CIRCULAR ACLARATORIA CON CONSULTA N° 6	
Destinatario	Potenciales Oferentes
Remitente	Belgrano Cargas y Logística S.A. – Subgerencia de Abastecimiento
Fecha	27 Mayo 2019
<b>Procedimiento de Selección</b>	
Modalidad	Licitación Pública
Clasificación	Nacional
N° / Ejercicio	12/2019
Etapa	Única (presentación de un único sobre)
<b>Objeto de la contratación:</b> “Reparación General y Conversión de Vagones CT - 17/19 a CT - 77”	
<b>Acto de Apertura</b>	
Lugar / Dirección	Día y Hora
Av. Santa Fe N° 4636 – Piso 3° (1425) CABA	06 de Junio 2019 a las 15:30 hs.
<b>Descripción</b>

Atento a las facultades previstas en el Artículo 4° Circulares y Aclaraciones del Pliego de Bases y Condiciones Generales, se comunica la Circular Aclaratoria con Consulta N° 6 de conformidad al siguiente detalle:

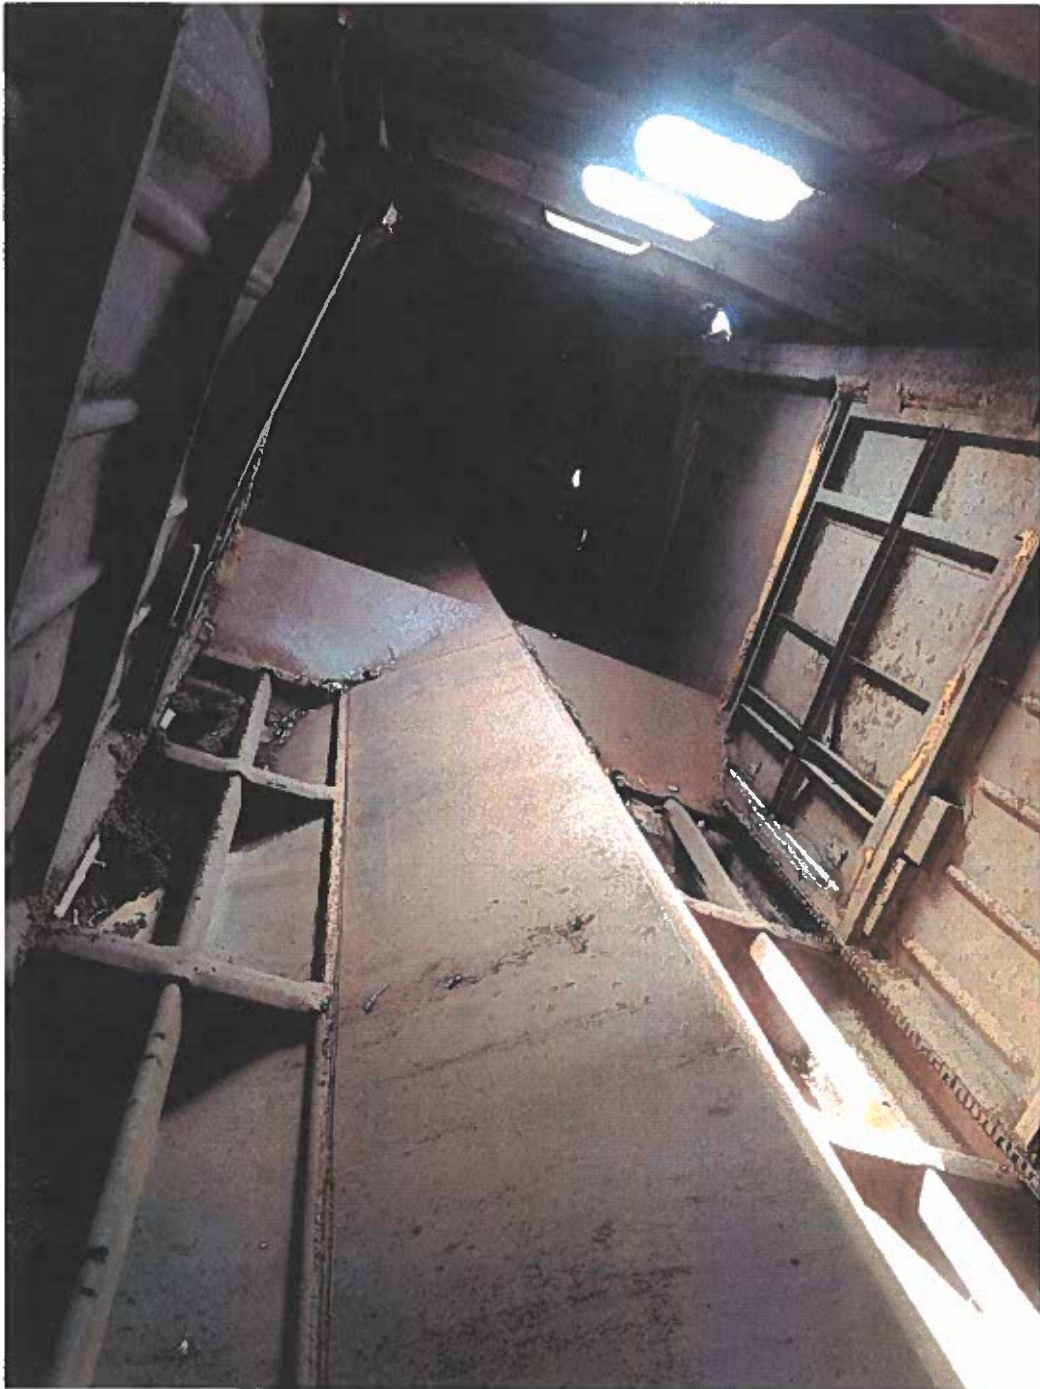
***CONSULTA N° 1:*** *El pliego de especificaciones técnicas para la reparación general y conversión de vagones CT-17/19 a CT-77 (PGO.GB.VAG. 039 REVISION 1 ENERO 2019), en la página 6, segundo párrafo, establece que “se fabricaran y colocaran los siguientes taludes con ángulo de 25° a 30°”. “El talud longitudinal central ira colocado a lo largo de la viga Central; la longitud de este talud será tal que cubra todo el Largo interior del vagón” ¿Es necesario colocar un bastidor que soporte la estructura del talud longitudinal central?*

Previo al enchapado del talud se deberá fabricar un bastidor de soporte realizado en hierro ángulo de alas iguales de 31.7 mm de ala por 3.17/4 mm de espesor a modo de refuerzo estructural del talud y fijado por medio de soldadura continua sobre el bastidor del vagón y con distancia de distribución de 500 mm, únicamente en el talud central longitudinal y respetando el ángulo de inclinación del talud establecido en el pliego técnico según ilustraciones adjuntas a modo orientativo.
